Dato: 15-02-2022  
Reference: Henrik Bjerring Poulsen  
Stig J. Jensen  
Anders B. Christiansen  
Afdeling: Vej og ejendom  
Journalnr.: 17/15683

## Notat om ændring af vejadgang til nyt udstykningsområde ved Vester Hesseldal

Principskitse tilpasset iht. forslag fra høringsvar 3

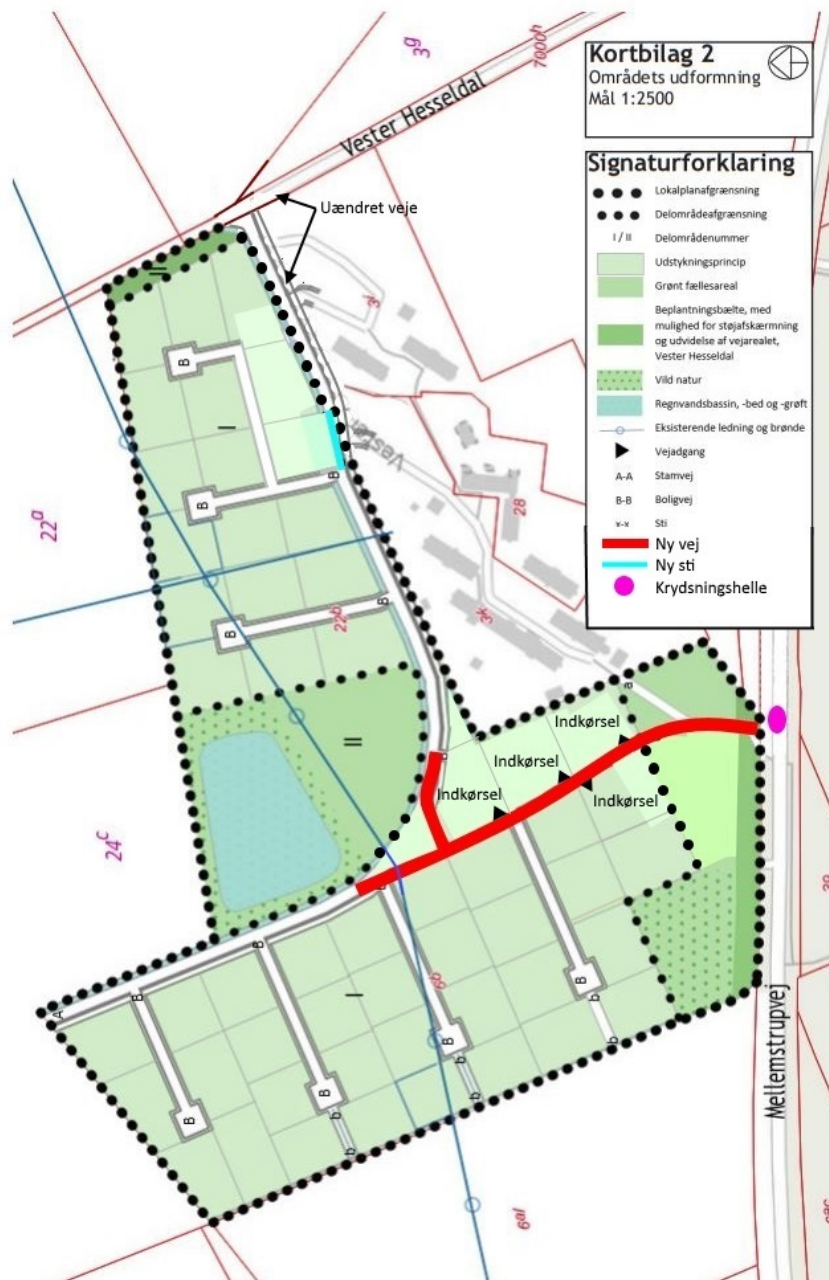
Den økonomiske beregning tager udgangspunkt i forvaltningens tilpasning af forslaget i høringssvar 3. Forvaltningens tilpassede forslag ses på nedenstående principskitse. Ved det tilpassede forslag vil der formentlig opnås en samlet besparelse i anlægsudgifterne på ca. 400.000 kr. i forhold til det eksisterende lokalplanforslag.

Det forudsættes at indkørslen til børnehaven sker via eksisterende vejadgang fra Vester Hesseldal, og at der ikke foretages en vejudvidelse langs Vester Hesseldal. Det betyder at den fremtidige lokalplan ikke indbefatter ændret vejadgang for Vester Hesseldal 9A - 21. Der er beregnet en stitilslutning for enden af vejen ved Vester Hesseldal ved nr. 21.

I beregningen er ikke taget hensyn til eventuelle ændringer i antal byggegrunde og/eller merudgifter til støjdemper som kan følge af ændringen af vejadgangen.

NB. Principskitsen er fra lokalplansforslaget og tilført de ændrede vej & sti føringer.

Mindre anlæggelse af boligveje i lokalplanen på i alt ca. 100 m.	=	637,000 kr.
Mere anlæggelse af overordnet vej i lokalplanen på ca. 56 m.	=	-487,200 kr.
Mere anlagt stier i lokalplanen på i alt 23 m.	=	-27,600 kr.
Ingen sideudvidelse af Vester Hesseldal	=	288,000 kr.
I alt	=	<u>410.200 kr.</u>
